Mémoire en réponse aux observations de l'enquête publique

Projet éolien des Rives de la Saône
Commune d'Auzouville-sur-Saône – Seine Maritime

23 janvier 2023

Figure 2 : Schéma illustrant le principe de masquage de la bourse aux arbres fruitiers

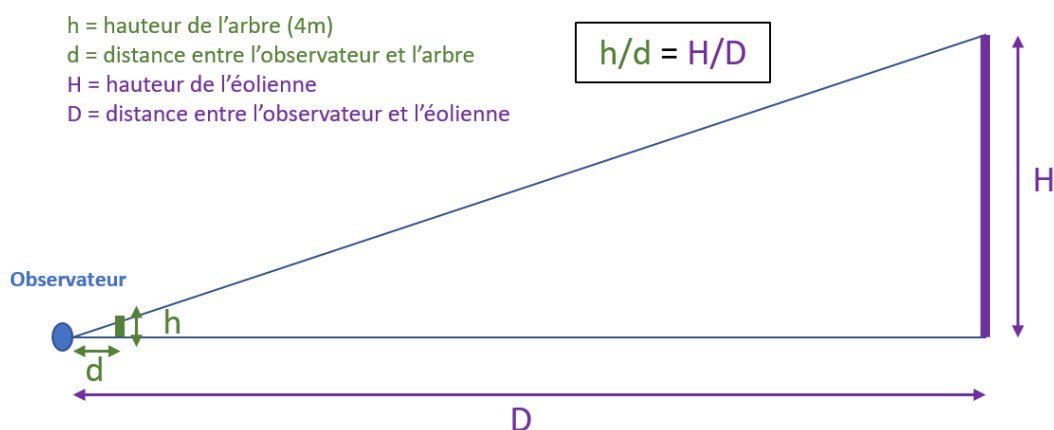
Concernant la « bourse aux arbres fruitiers », cette mesure repose sur le théorème de Thalès qui démontre l'égalité de deux rapports distance/hauteur ($d/h = D/H$) au sein d'un triangle.

Considérons 4m pour la taille adulte d'un arbre fruitier. Ainsi, si l'éolienne de 165m (40 fois plus grande que l'arbre) est placée 40 fois plus loin que l'arbre alors l'arbre est en capacité de masquer l'éolienne. Ainsi, si l'éolienne est placée à 800m d'un lieu de vie, un arbre placé à 20m de celui-ci ou moins masquera l'éolienne. De même, une éolienne placée à 600m (le projet est situé à plus de 600m de toute habitation) sera masquée par un arbre placé à 15m du lieu de vie.

Le porteur de projet n'affirme pas cependant que cette mesure aura la capacité de masquer les éoliennes depuis tous les endroits et lieux de vie du territoire. Elle ne constitue pas, pour cette raison, une mesure de réduction mais est bien qualifiée de mesure d'accompagnement.
